CIRCULAR N° 3

LICITACIÓN N° 5000005736 “COMPRA DE EQUIPOS DE RED 2026”

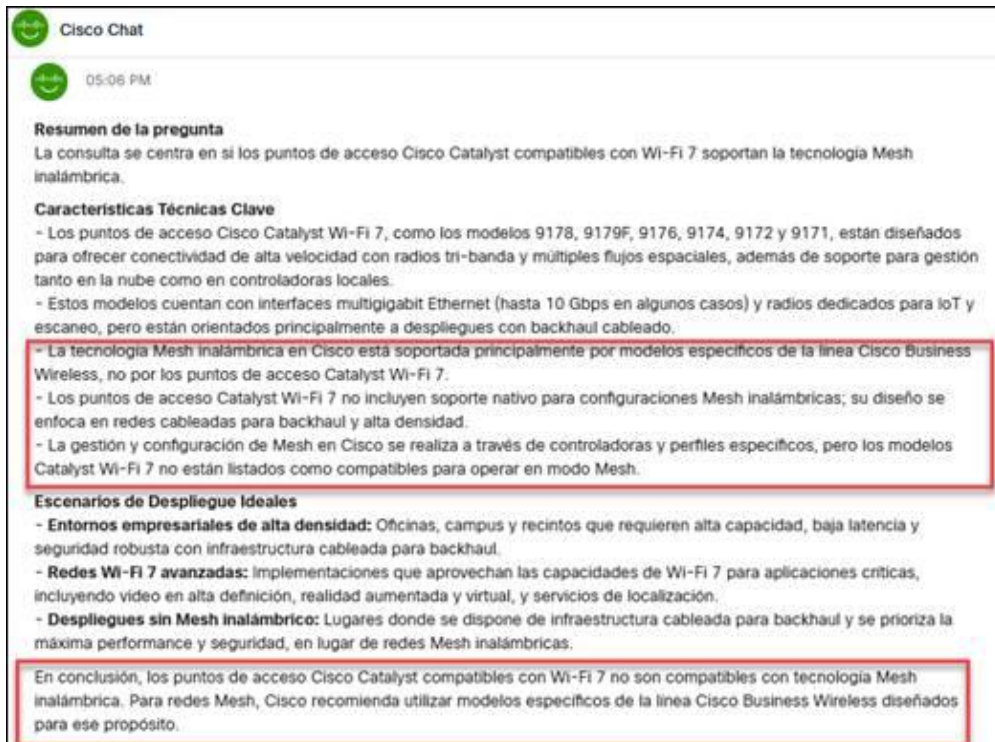
Dentro del requerimiento de los Access Points del LOTE 1, Ítems 1, 2 y 3, se establece como condición que los equipos sean compatibles con topología Mesh. Al respecto, se hace notar que los Access Points ofertados, los cuales soportan el estándar Wi-Fi 7 (802.11be) y son compatibles con la infraestructura inalámbrica actual de YPFB Transporte, no incluyen el soporte de Mesh en su documentación técnica oficial del fabricante.

Debido a que dichos equipos (compatibles con WIFI 7) han sido diseñados y optimizados para operar en arquitecturas de gestión centralizada, donde el control del plano de datos y el plano de gestión recae sobre controladoras inalámbricas dedicadas (Wireless LAN Controllers), lo cual representa el modelo de despliegue empresarial recomendado por el fabricante.

Se envía imagen realizada dentro del portal del fabricante como respaldo de lo mencionado:

Solicitamos amablemente que la compatibilidad con MESH sea opcional para los ítems 1, 2 y 3 del LOTE 1 mencionados.

Conforme a las Especificaciones Técnicas del LOTE 1 (Ítems 1, 2 y 3), los puntos de acceso ofertados deben contemplar compatibilidad o soporte de topología MESH. YPFB Transporte S.A. evaluará el cumplimiento de dicha característica sobre la base de la documentación técnica presentada como respaldo en las ofertas, la cual deberá ser propia del fabricante. A tal efecto, se considerarán como válidos URL(s) oficiales, catálogos, datasheets, guías técnicas y/o documentación equivalente, conforme a lo requerido en el Documento de Especificaciones Técnicas
